## II.12. ANÁLISE E GERENCIAMENTO DE RISCO

### **II.12.3.5. Avaliação das Frequências de Ocorrência dos Cenários Acidentais**

**FIGURA 1 – Volume de tráfego marítimo na rota aproximada das embarcações de apoio e no setor SFZA-AP1.**

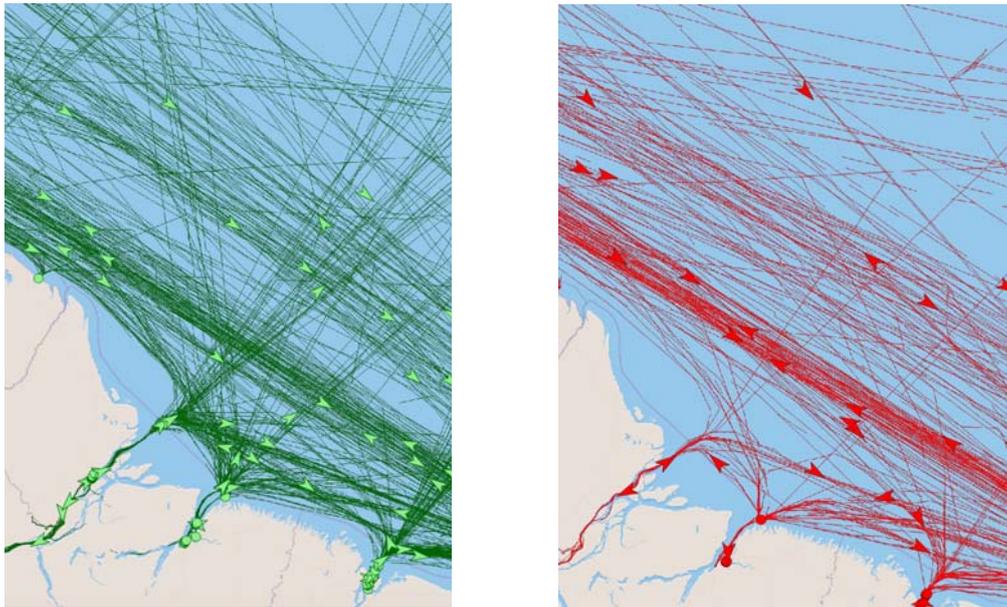
*Solicitação/Questionamento 1: “Ressaltamos que o acidente de afundamento de uma embarcação da atividade de petróleo não seja menor que a ocorrência de um blowout de poço, vide o acidente com o Ramco Crusader na costa cearense longe da base e da plataforma. Desta forma, entendemos que existe justificativa para um cenário de modelagem para o trajeto das embarcações de apoio..”*

**Resposta/Comentário:** Em atendimento a esta Coordenação, tal cenário foi modelado e os resultados encontram-se apresentados em anexo ao item II.8 deste documento. Ressaltamos, no entanto, que a elaboração desta modelagem (não solicitada no TR N° 24/14, que estabeleceu as diretrizes para elaboração do EIA-RIMA da atividade) e a inclusão de seus resultados na Análise de Risco do Estudo foi uma decisão exclusiva da TOTAL, tomada não por concordar com a pertinência de tal solicitação (por motivos já expostos na resposta ao PT 219/16 e resumidos a seguir), mas pelos prazos atrelados ao cronograma da atividade.

- Entende-se que a contribuição proveniente das três viagens semanais das embarcações de apoio à nossa atividade ao tráfego marítimo da região é inferior a 1%, configurando-se, portanto, como irrisória quando comparada ao número de embarcações, inclusive navios petroleiros, que passam diariamente pela mesma região (**Figura 1**);

A **Figura 1**, apresentada a seguir, mostra o registro de navegação na região da rota revista e blocos do setor SFZA-API em um período de apenas 14 dias no ano de 2017. As rotas em verde representam navios cargueiros e as rotas em vermelho representam navios petroleiros.

**FIGURA 2- Árvore de Eventos para liberação de substâncias inflamáveis, usando fontes de ignição.**

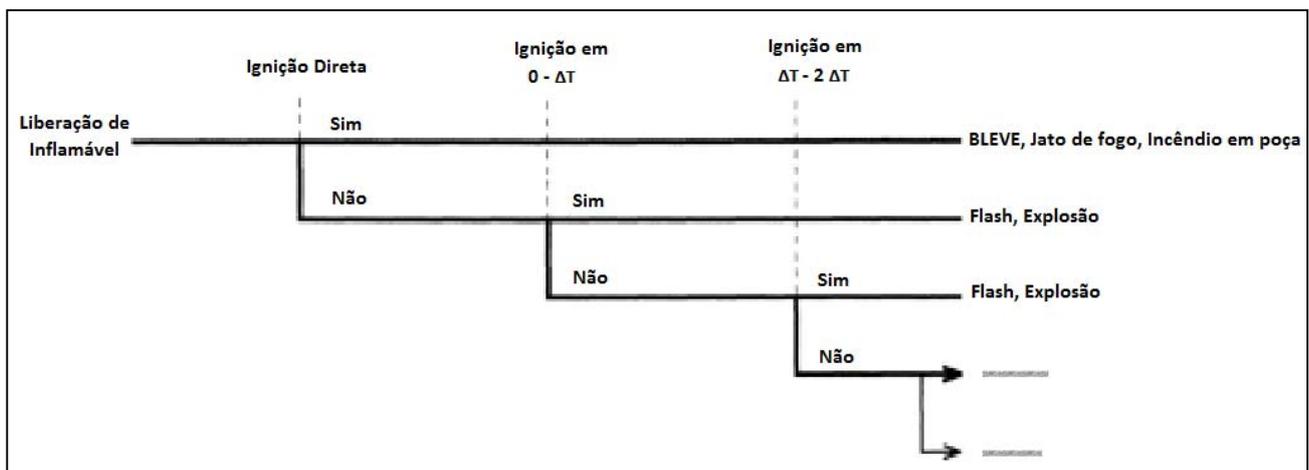
*Solicitação/Questionamento 3: “No termo de referência foi solicitada a avaliação das frequências de cenários após cada evento iniciador para os casos onde um evento iniciador, que inicialmente tem uma baixa consequência, pode levar a uma catástrofe por falhas nos sistemas de segurança. Um exemplo que foi o acidente com a embarcação Ramco Crusader no Ceará, onde, segundo relatório da Marinha do Brasil ([https://www.dpc.mar.mil.br/sites/default/files/diian/rel\\_acidentes/ramco\\_crusader.pdf](https://www.dpc.mar.mil.br/sites/default/files/diian/rel_acidentes/ramco_crusader.pdf)), o evento iniciador era um pequeno incêndio na casa de máquinas. Contudo por causa de falhas no sistema de segurança e falta de treinamento da tripulação a embarcação afundou e derramou óleo.*

*A consideração de eventos posteriores é equivocada quando um evento iniciador que por si só já causa a contaminação ambiental. Considerando o cenário 7, temos os eventos posteriores: “Poça confinada”, “Possibilidade de ignição imediata” e “Possibilidade de ignição retardada resultando em explosão”. Nota-se que não cabe a consideração destes eventos num vazamento de óleo de no mínimo 200 m<sup>3</sup>, pois tal volume quando ocorre a ignição ou explosão a contaminação ambiental já ocorreu com certeza.*

*Diante do exposto, reiteramos a solicitação de desconsiderar os cenários de ignição, pois estão sendo implementados de maneira equivocada.”*

Na **Figura 2** é apresentada a árvore de eventos ilustrada no *Guidelines for Quantitative Risk Assessment (TNO Purple Book)* para a liberação de uma substância inflamável:

De acordo com esta árvore de eventos, considerando-se como eventos de decisão os tipos de ignição (imediata ou retardada) pode-se chegar a até quatro cenários acidentais distintos dependendo do tipo de vazamento, da substância liberada e do seu estado físico (líquido ou vapor): BLEVE (*Boiling Liquid Expanding Vapor Explosion*); jato de fogo e incêndio em poça; *flash* e explosão.
